Controle verslag van elektrische installaties op laagspanning en op zeer lage spanning

ORIGINEEL EXEMPLAAR
REF. 122/2025/117617/D06:1

DATUM VAN CONTROLE	15/09/2025 (13:30 - 14:15)	AGENT	Mohamed Izmar
ADRES VAN CONTROLE	Rue des Fuchsias 103 (verdieping 00 DR) - 1080 Molenbeek-Saint-Jean	TYPE CONTROLE	Controlebezoek verkoop oude installatie (8.4.2)

BESLUIT : NIET CONFORM

Elementaire situatieschets en samenvattende beschrijving van de borden

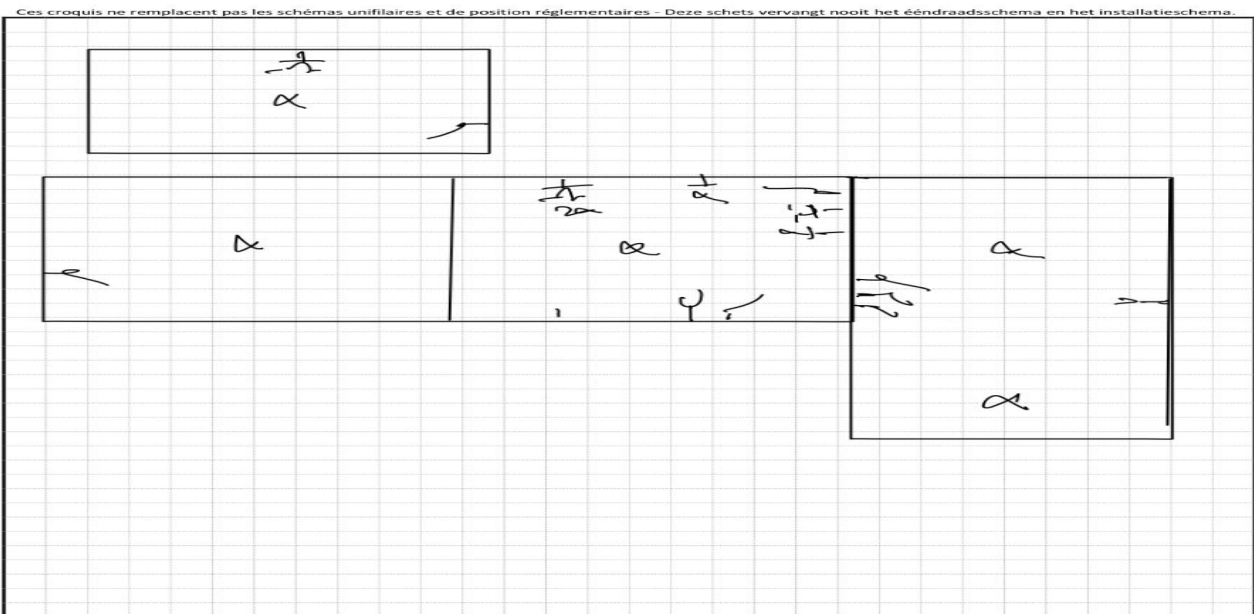
op basis van wat zichtbaar en toegankelijk is tijdens de inspectie.
 Opmerking: Deze schetsen vervangen de ééndraadsschema's niet alsook niet het situatieschema
